Commentaires et suggestions en rapport avec le projet de PAD pour la Porte de Ninove (Arrêté du Gouvernement du 8 mai 2018)

Par le comité PorteNinovePoort

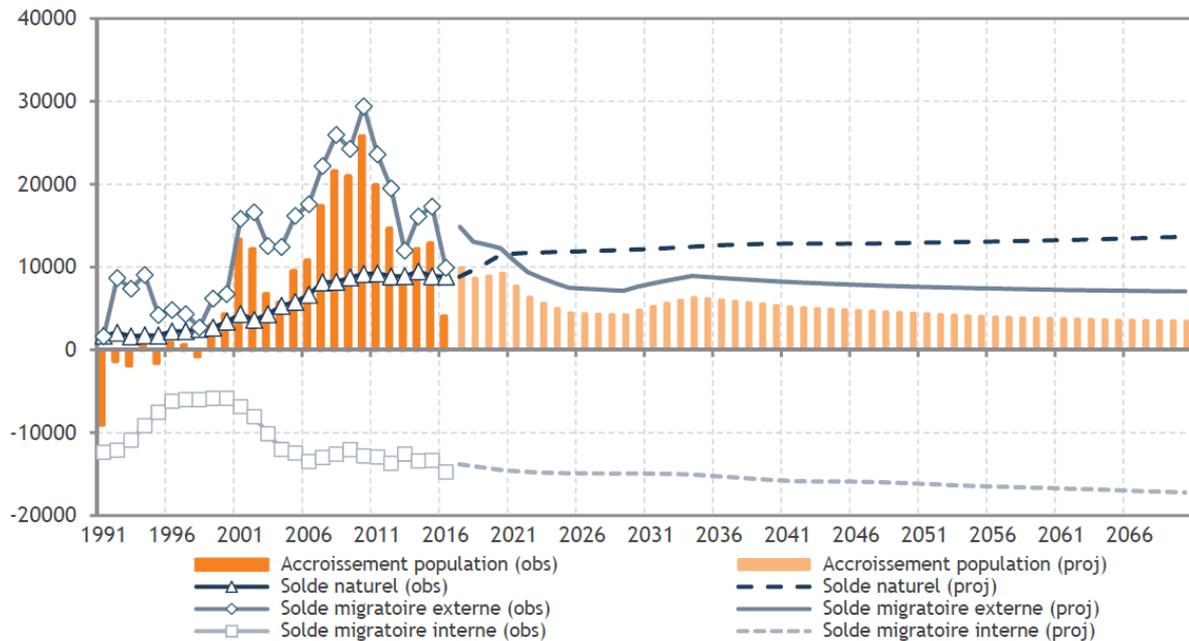
- Le périmètre du projet de PAD Porte de Ninove est très restreint. C'est de loin le plus petit de ceux des "projets urbains" proposés le long du territoire du canal. : <http://perspective.brussels/fr/projets> . On peut se demander si l'outil PAD est approprié à une telle échelle. Raison de plus de privilégier un PAD commun Heyvaert – Porte de Ninove.

- Le périmètre proposé est très découpé et n'inclut par exemple ni le canal, ni l'écluse, ni les habitations du bas de la rue Delaunoy, ni les bâtiments des anciennes brasseries Bellevue, ni même la nouvelle passerelle, que le PRDD cite pourtant comme un des projets prévus pour la Porte de Ninove. Par contre, le lit de la Petite Senne est inclus alors qu'il est quasiment enclavé dans le périmètre du PAD Heyvaert. Comment faire une "stratégie territoriale" cohérente dans ces conditions? Si l'on garde l'idée d'un PAD Porte de Ninove, il faut étendre le périmètre et lui donner une logique.
